Ayuntamiento Constitucional  
de Madrid

1841

D.<sup>no</sup> Felipe Caspe dueño de la  
Calle de Santiago  
con Caseríos a la de Lomas  
num.<sup>o</sup> 26 por la 1.<sup>a</sup> y 13 por la 2.<sup>a</sup>  
de la m.<sup>a</sup> 419, solicitando  
licencia para la construcción  
de la referida Casa

*Fachada C.<sup>o</sup> de Santiago. n.º 26. nu.º 18 ant.º*

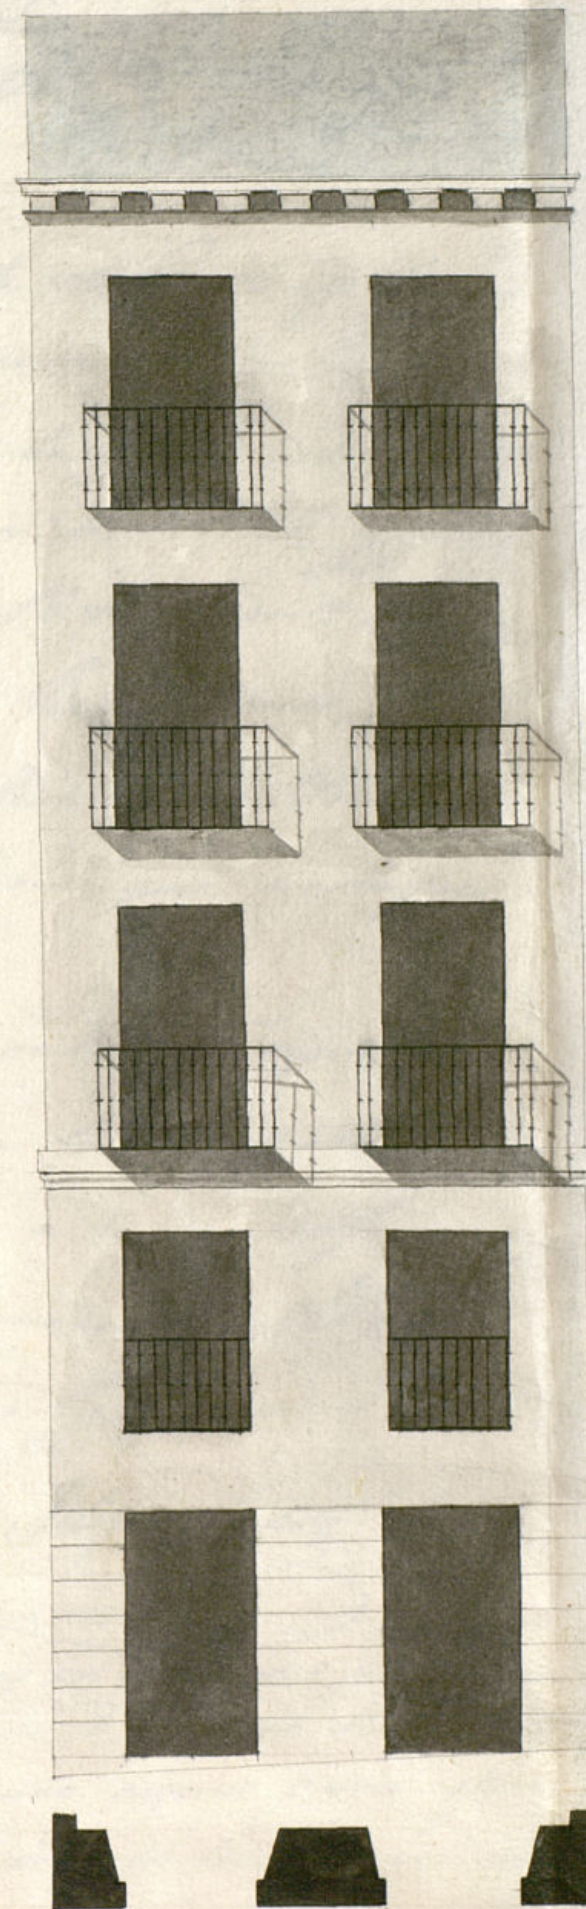
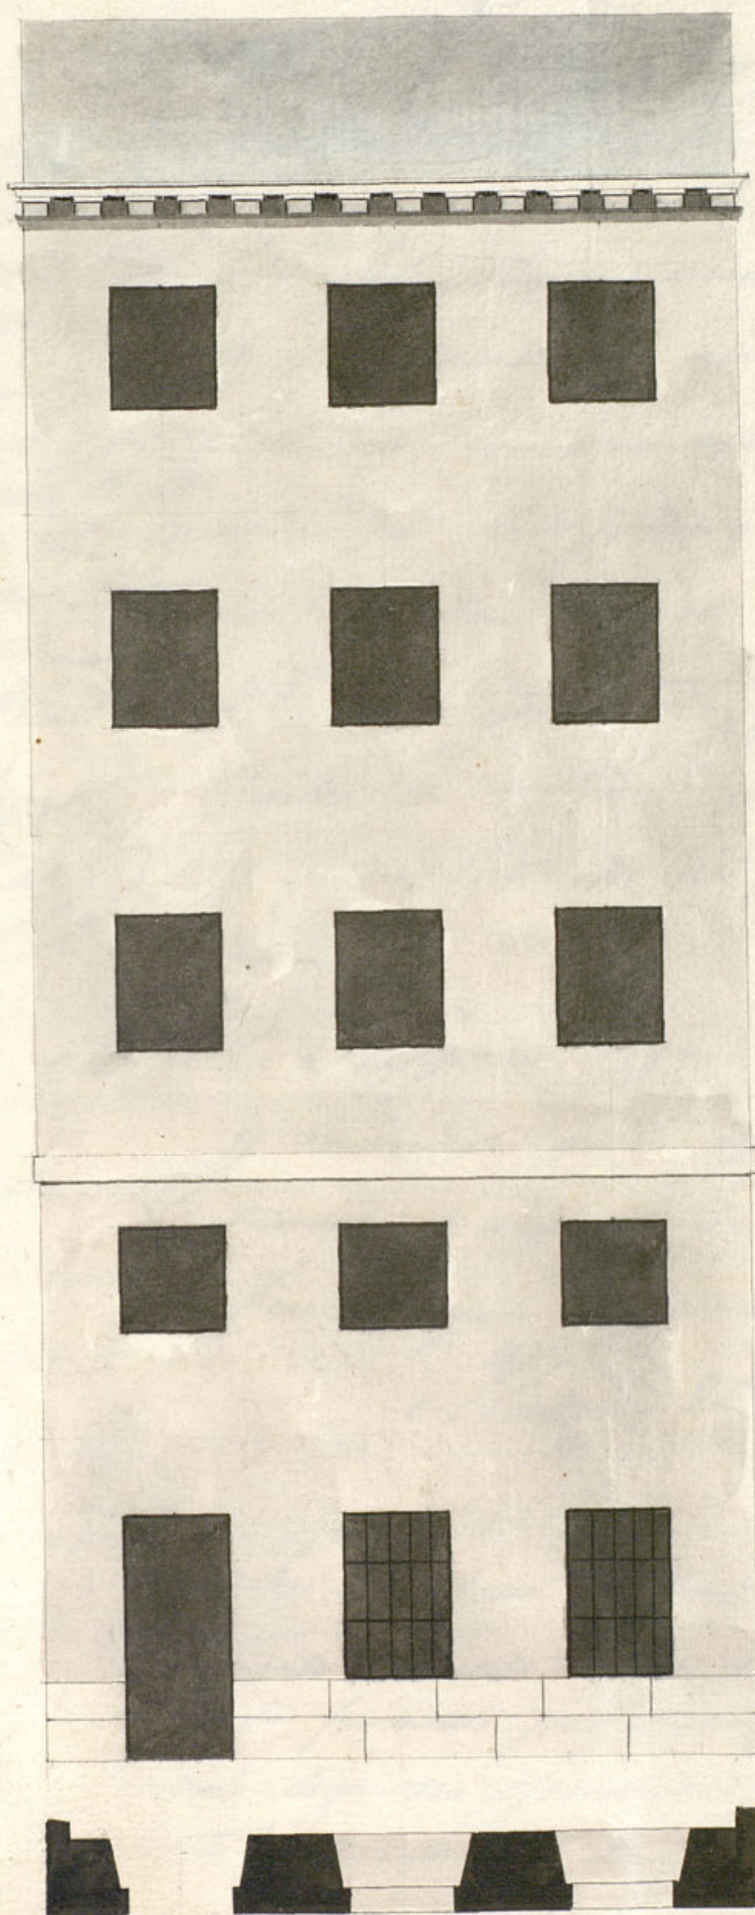
Consignante al decreto anterior del Sr. y en vista del plano que se presenta firmado por el Arquitecto D. Manuel Marín y Puchol digo: no ofrece reparo alguno para que el Ayuntamiento se sirva conceder la licencia que solicita.

este material bajo la obervancia del dueño pre-  
sentado y alturas que se le han marcado—  
pero con las precisas circunstancias de que  
los muros han de constar de piedra  
perdural con mezcla de cal y arena sobre terre-  
no firme, dándole cuatro pies de grueso hasta  
media pie mas bajo que el nivel del piso de la  
calle, en donde retallandose medio pie de cada  
lado se sentará el zocalo de canchales de tres  
pies de altura lo menos, con su base correspondiente  
rematando dos pilones descubiertos en el punto  
mas elevado de la calle, continuando la obra  
hasta el mas bajo sin que fallen estos en nin-  
gun punto de la fachada. Sobre el referido zocalo  
y con el mismo grueso de tres pies, seguirá la  
fabrica de ladrillo y mezcla de cal y arena el  
cuerpo bajo hasta la imposta del piso principal  
y de la misma fabrica en todas sus alturas;  
siendo los arcos de puertas y ventanas del pro-  
pio material sin entremado alguno ni ban-

dala de madera, retallandose un cuarto de  
pie por lo interior de cada piso de lo siguientes,  
de forma que resulte el ultimo de dos y me-  
dio de grueso para el alero del alero, que será  
de madera descubierta, compuesto de solera co-  
rueillos con tocadura, corona superior moldada  
entrista de plomo, formando una canal general  
que recoja las aguas de las armaduras a fin de  
que introducidas en bajadas de plomo o barro-

# Plano de la Calle de Lemos

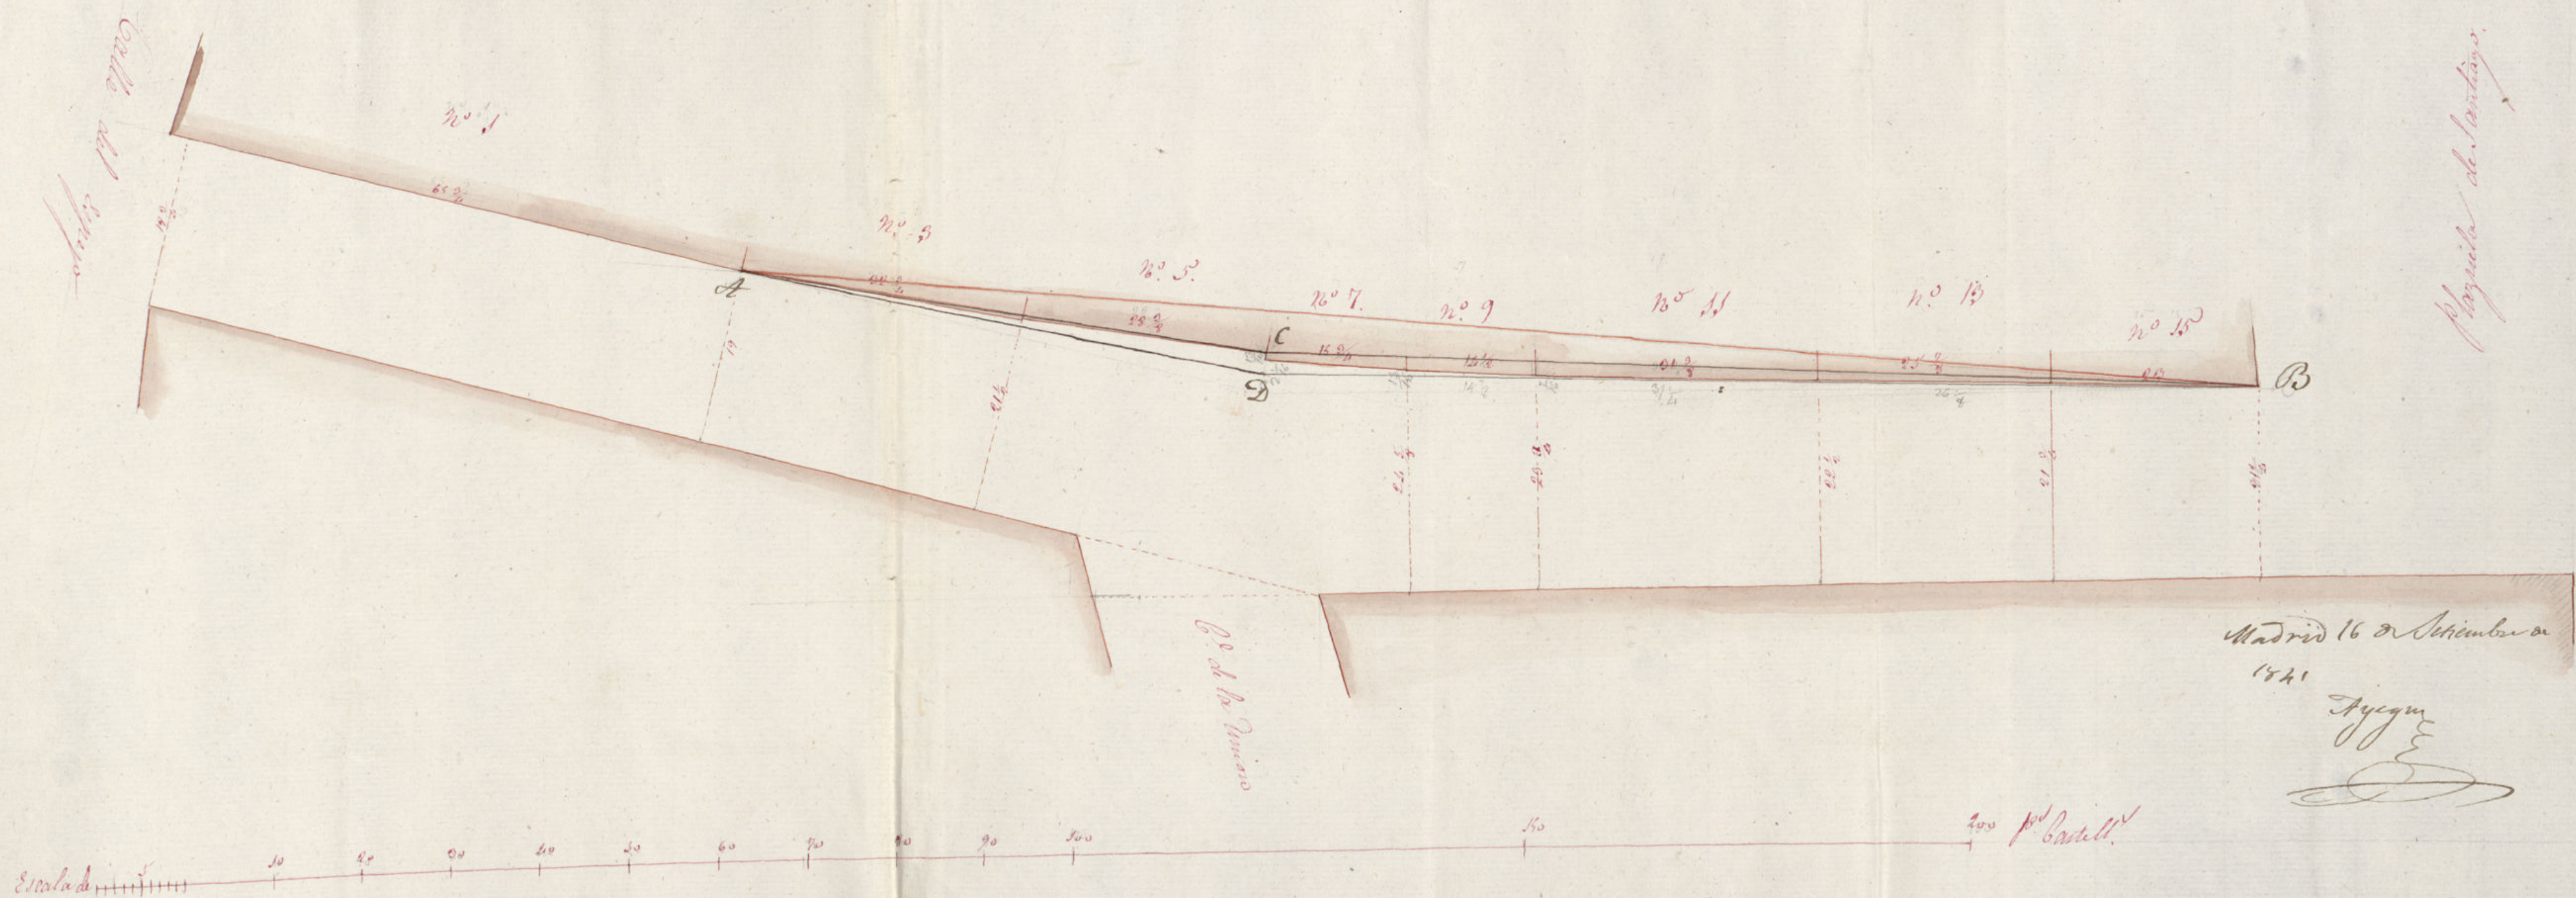
In cumplimiento del decreto del Sr. que antea de y enterado de  
la solicitud que lo promovio, he levantado el adjunto  
Plano de la Calle de Lema, por el cual observará en  
Com.ª que todas las fachadas de las casas n.º 1. 3. 5.

7. 9. 11. 13. y 15. se hallan formando quiebrantos mas  
ó menos notables; a fin de que estos desaparezcan y  
de conseguir una linea recta formando un so-  
lo quiebranto en la casa n.º 1. propongo la alineacion  
marcada por la linea A. B. segunam.º no podria des-  
seguir una alineacion perfecta por atender a la irregu-  
laridad de la calle, creo que sea la mas ventajosa, por  
proporcionar mayor anchura frente a la embocadura  
de la Calle de la Union, que es donde mas la necesita y que  
fue mi principal objeto que me propuse. Sin embar-  
go, si esa Com.ª con el objeto de causar menores per-  
juicios a las casas de los Exponientes, tiene por conveni-  
ente que se observe otra alineacion podria aprobar la mar-  
cada por la linea A. C. B. ó A. D. B. V. S. sin  
embargo resolverán lo que tengan por conveniente. Ma-  
drid 16 de Set.º de 1841.

gularidad de la Calle, la cree la mas ventajo-  
sa por que ella proporciona mayor anchura  
frente a la embocadura de la de la Union que  
es donde mas la necesita y fue su principal  
objeto, pero que si con el de causar menores per-  
juicios a los reclamantes se temia por conve-  
niente señalar otra alineacion podria hacerse  
de cualquiera de las dos q. expresaba.  
La Comision en su virtud ha tomado  
en consideracion este asunto examinandolo con  
la detencion que de suyo exige, y por conse-  
cuencia de las diferentes observaciones que  
a la principal ha tenido presentes, ha convenido en propo-  
ner a V.E. se sirva adoptar la alineacion mar-  
cada en el plano del Arquitecto Arcegui con las

Juntas A. D. D. como la mas perfecta en sus  
concepto, y por q. ella ademas prepara el angulo  
por si S. E. estimare en algun tiempo abrir o  
facilitarla comunicacion de la Calle de la Union  
a la de Santiago.

Conforme V. E. con lo propuesto por la Comision de Obras en informe  
de 4.º de Octubre ultimo, se sirvio por su acuerdo de 12.º del mismo aprobar  
la alineacion que deberia observar D. Felipe Caspe al construir la Casa n.º  
de Santiago n.º veinte y seis, con accesorias a la de Lemas n.º 13. Hechas a su  
vid. las oportunas operaciones por el Arquitecto del Cuartel segun aparece  
en su informe de dos de este mes, no halla reparo en que se expida a dicho  
Caspe la oportuna licencia a calidad de observar en la ejecucion de la refe-  
rida Casa la alineacion y demas requisitos que se expresan en los infor-  
mes de los Arquitectos de V. E. Madrid 11.º de Noviembre de 1841.
